BOLLETTINO - BULLETIN

TECNICO • TECHNICAL	●	GRUPPO • GROUP	**3**
RICAMBI • SPARE PARTS	●	NR • NO	**100**
INFORMAZIONI • INFORMATION		DATA • DATE	**08-10**

MODELS: STARK 38 FE - STARK 44 FE brushcutters

SUBJECT: Fuel tank guard and blade guard support.

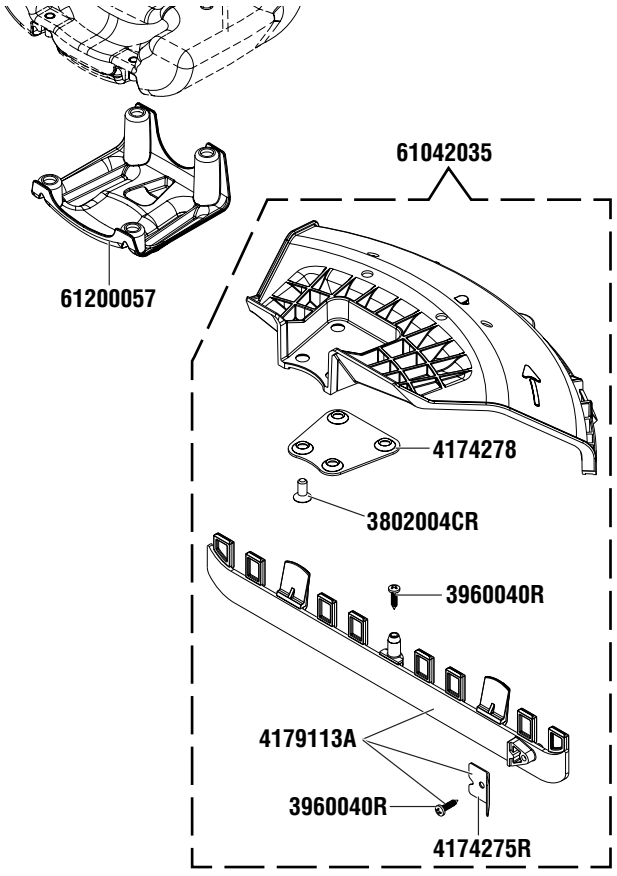
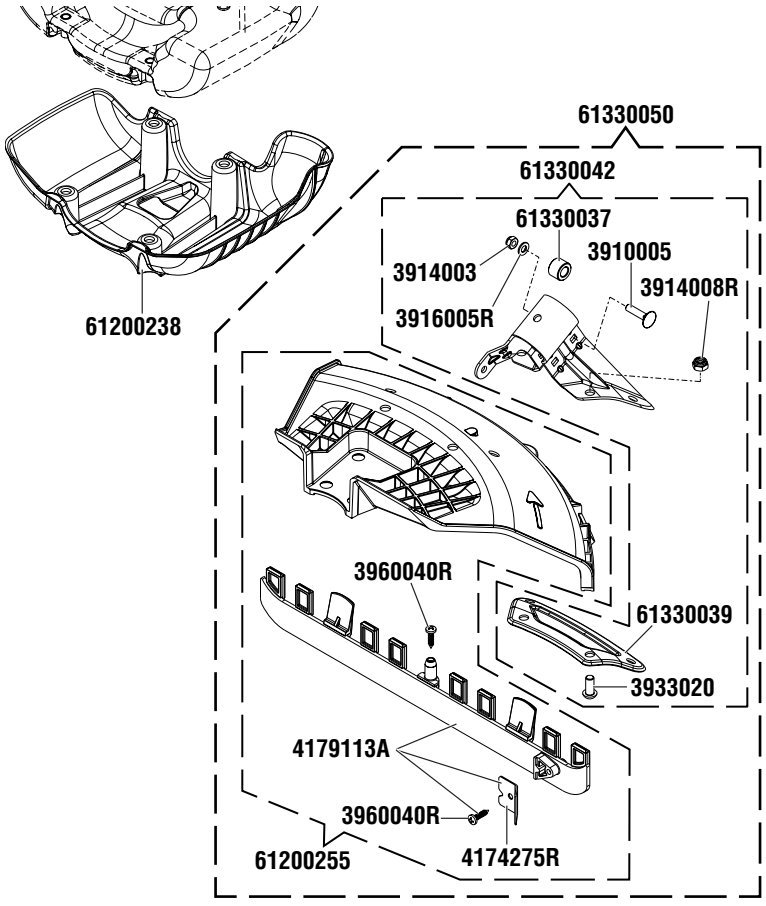
DESCRIZIONE: Miglioramento prodotto. Modificata la forma del piede d'appoggio serbatoio carburante per garantire una maggiore protezione agli urti. Modificato l'attacco della protezione parasassi con l'introduzione di un supporto fascetta stringitubo.

DESCRIPTION: Product improvement. Changed the shape of the fuel tank guard for extra protection. Changed the support method of the blade guard with the introduction of a shaft support.

INTERCHANGEABILITY: Fuel tank guard yes, blade guard support yes with kit 61330042.

PARTS AVAILABILITY: The premodified parts will continue to be supplied, the plate 4174278 and screw 3802004CR will also remain available.

NOTES: With the new blade guard support you no longer need the plate 4174278 and relative screws.
